TRANS/WP.29/2003/34
4 avril 2003

**PROPOSITION D'UN PROJET DE COMPLEMENT 2
AU REGLEMENT No 113**

(Projecteurs émettant un faisceau de croisement asymétrique)

Transmis par le Groupe de travail de l'éclairage et de la signalisation lumineuse (GRE)

Figure 11

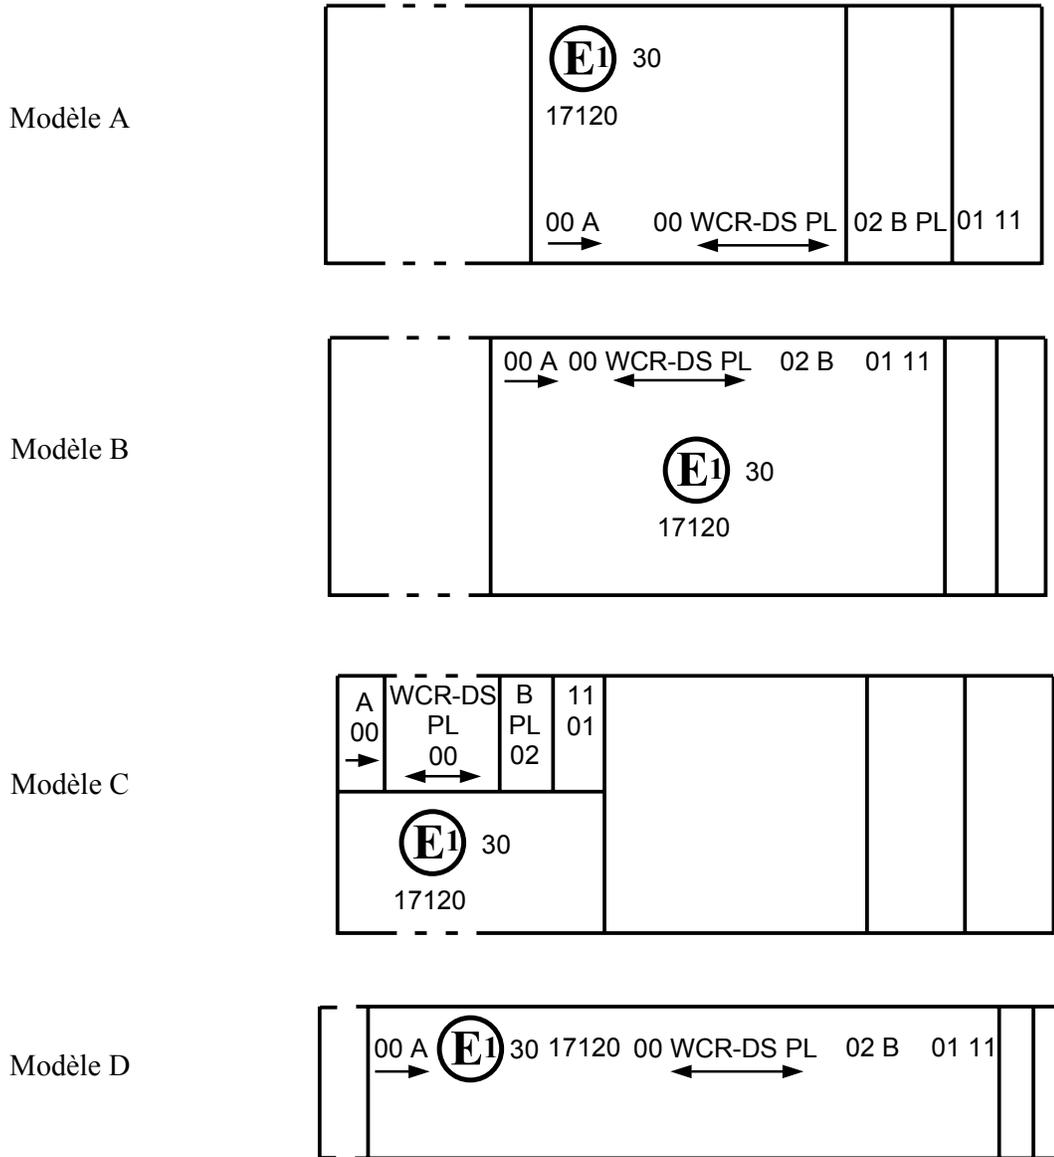
Marquage simplifié pour les feux groupés, combinés ou mutuellement incorporés

Note: Les quatre exemples ci-dessus correspondent à un dispositif d'éclairage portant une marque d'homologation relative à:

Un feu de position avant homologué conformément au Règlement No 50 sous sa forme originale (00);

Un projecteur, de la classe D, avec un faisceau de croisement et un faisceau de route d'une intensité maximale comprise entre 86 250 et 101 250 candelas (indiqué par le chiffre 30), homologué conformément aux prescriptions du présent Règlement sous sa forme originale (00) et comportant une lentille en plastique;

Un feu-brouillard avant homologué conformément à la série 02 d'amendements au Règlement No 19 et comportant une lentille en plastique;

Un feu indicateur de direction avant de catégorie 11, homologué conformément à la série 01 d'amendements au Règlement No 50.

Figure 12

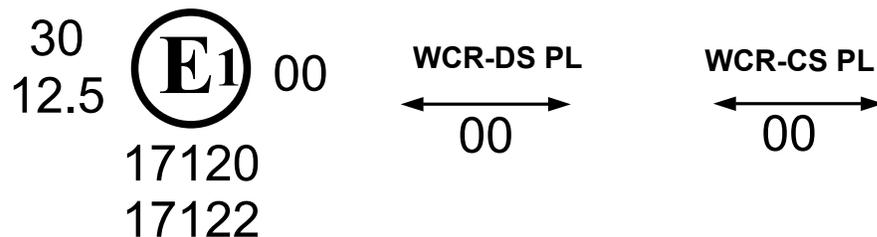
Feu mutuellement incorporé avec un projecteur

L'exemple ci-dessus correspond au marquage d'une lentille en plastique utilisée pour différents types de projecteur, à savoir:

Soit: Un projecteur, de la classe D, avec un faisceau de croisement et un faisceau de route d'une intensité maximale comprise entre 86 250 et 101 250 candelas (indiqué par le chiffre 30), homologué en Allemagne (E1) selon les prescriptions du présent Règlement sous sa forme originale (00), mutuellement incorporé avec un feu de position avant homologué conformément au Règlement No 50 sous sa forme originale (00);

Soit: Un projecteur, de la classe C, avec un faisceau de croisement et un faisceau de route d'une intensité maximale comprise entre 33 750 et 45 000 cd (indiqué par le chiffre 12,5), homologué en Allemagne (E1) selon les prescriptions du présent Règlement sous sa forme originale (00), mutuellement incorporé avec le même feu de position avant que ci-dessus;

Figure A

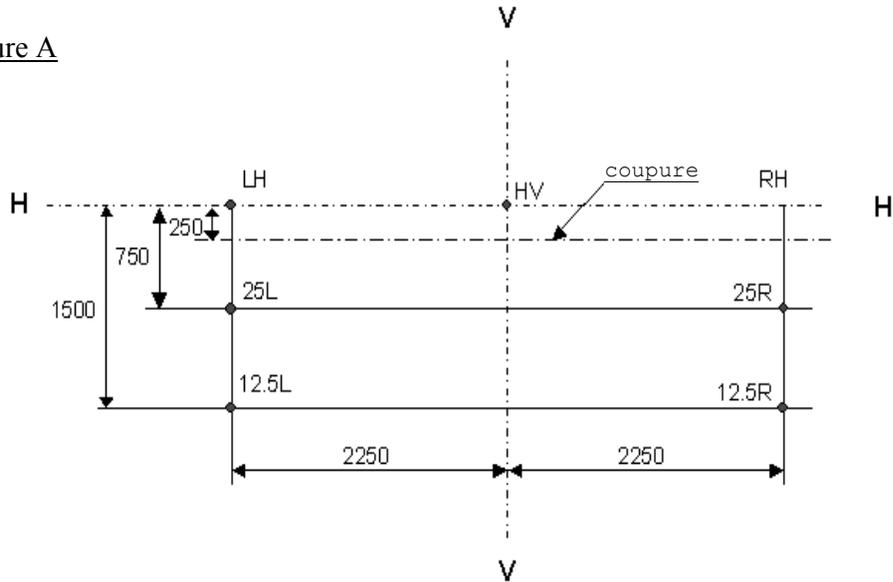
Annexe 3, modifier comme suit:

ÉCRAN DE MESURE
pour les projecteurs de la classe A
(cotes en mm, écran placé à 25 m de distance)

Figure B

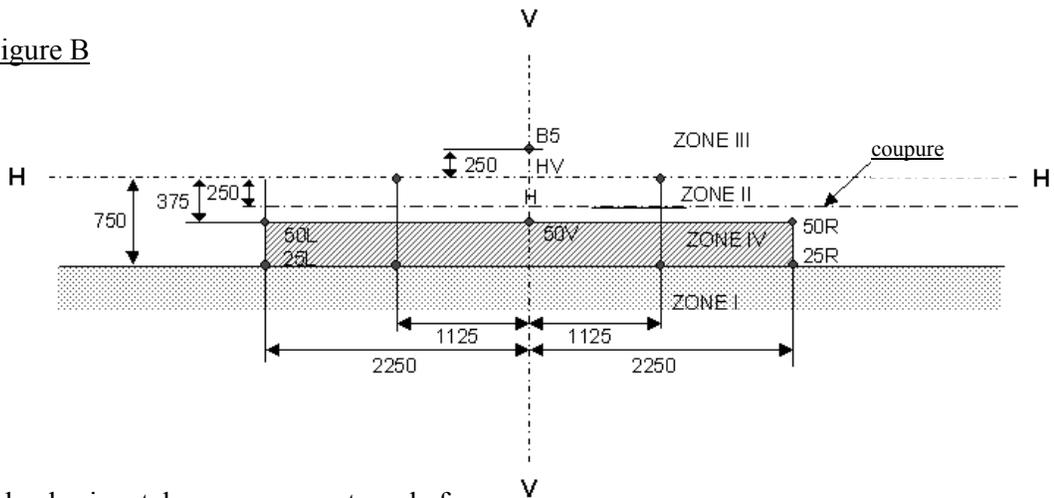
ÉCRAN DE MESURE
pour les projecteurs de la classe B
(cotes en mm, écran placé à 25 m de distance)

Figure D
Faisceau-route primaire

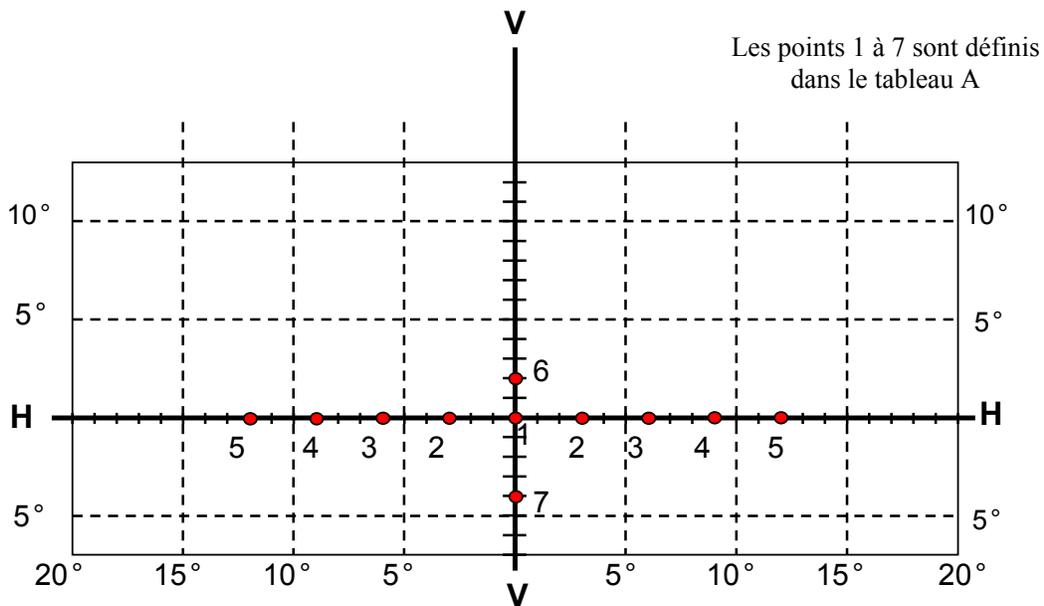
Tableau A – Projecteur émettant un faisceau-route primaire

Se reporter à la figure D pour la position exacte des points d'essai

Figure E
Faisceau route-secondaire

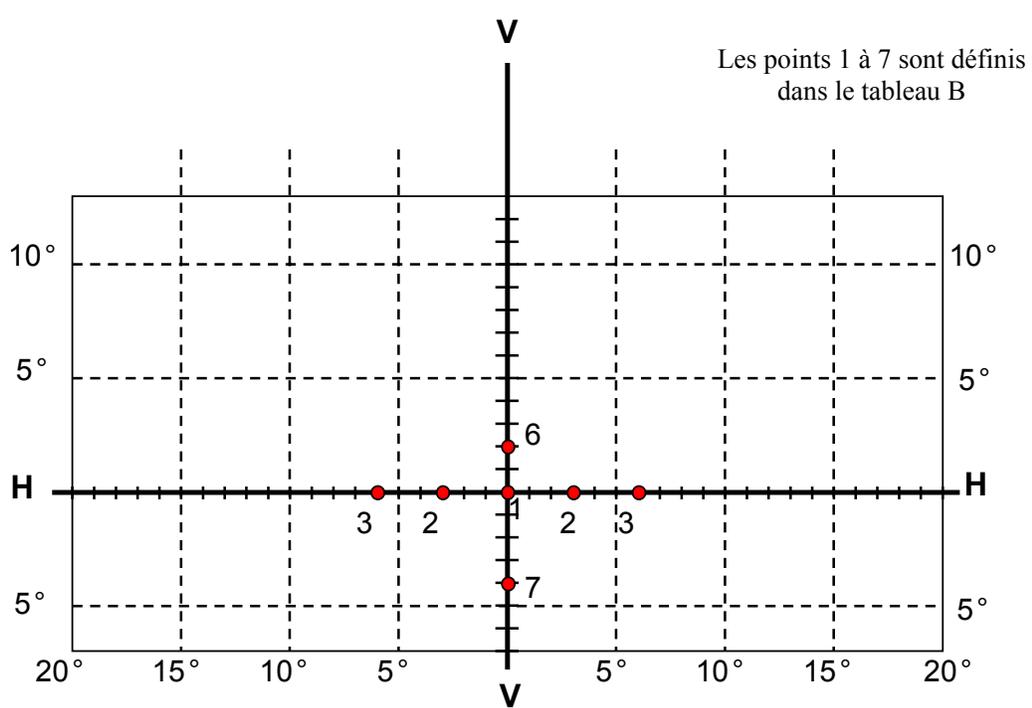
Tableau B – Projecteur émettant un faisceau-route secondaire fonctionnant avec un projecteur émettant un faisceau-croisement harmonisé ou un projecteur émettant un faisceau-route primaire

Se reporter à la figure E pour la position exacte des points d'essai
